Le **11 DEC. 2013**

Nos réf : EE-834-13

Avis de l'autorité environnementale sur le projet de construction de la tour Hélice à Issy-les-Moulineaux (92)

Vues projetées – Source : étude d'impact

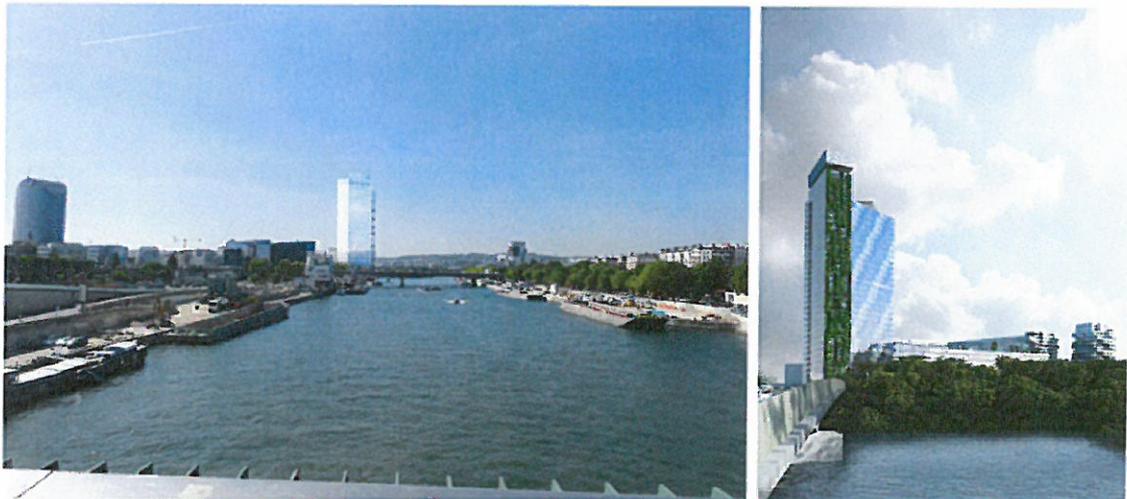
Le dossier présente 10 vues lointaines des pages 395 à 415. La prise en compte du projet IMEFA est à souligner, alors qu'elle fait défaut aux vues rapprochées. De plus, certaines vues sur lesquelles les tours apparaissent évanescents, page 404 par exemple, ne sont pas exploitables tant elles apparaissent irréalistes. La tour a un impact important sur l'axe de la Seine, notamment depuis le pont Mirabeau. Le commentaire de l'étude évoque un « *point focal structurant dans la perspective urbaine à partir du pont* » (page 399) mais cette affirmation ne constitue pas une analyse en tant que telle. Le projet est exactement dans l'axe de la Seine et acquiert donc une visibilité maximale. Il brouille et désorganise la vision des coteaux remarquables de la boucle du fleuve et la perspective constituée par les constructions linéaires le long des rives. Ces considérations vont donc plutôt à l'inverse de l'affirmation du dossier.

La perception depuis le pont Garigliano (page 400) est différente. C'est la fin de la séquence rectiligne de la Seine et de l'effet de corridor des constructions. La tour n'est plus visible dans l'axe et constitue cette fois un point focal dans l'espace urbain. Ce dernier est ici relativement indifférencié et elle le « structure » donc sans entrer en concurrence avec le coteau. Par ailleurs, le commentaire évoque une « *porte marquant l'entrée de la ville* », mais cette image ne peut être perceptible du pont du Garigliano et aurait dû faire l'objet d'une analyse dans l'axe du pont d'Issy.

La vue depuis la terrasse de Meudon (page 402) est plus sensible dans la mesure où le projet masque ou concurrence considérablement la visibilité de la tour Eiffel, depuis un des rares points de vue sur Paris. En cela, une analyse doit particulièrement être développée sur ce point.

Cinq points de vue rapprochés complètent le regard porté sur la tour. Les deux premières (pages 411 et 412), établies depuis la rive ouest de la Seine, ne montrent que la tour Hélice. Le projet de tour IMEFA est pourtant presque accolé : 30 m environ séparent les tours pour près de 150 m de haut. Ainsi, la notion de porte d'entrée aurait pris ici tout son sens. Celle-ci, évoquée à de nombreuses reprises dans l'étude, n'est donc pas visible ni même évoquée dans les commentaires. Il est nécessaire de disposer d'une vue montrant les deux tours dans l'axe du pont afin de prendre la mesure de l'effet de porte.
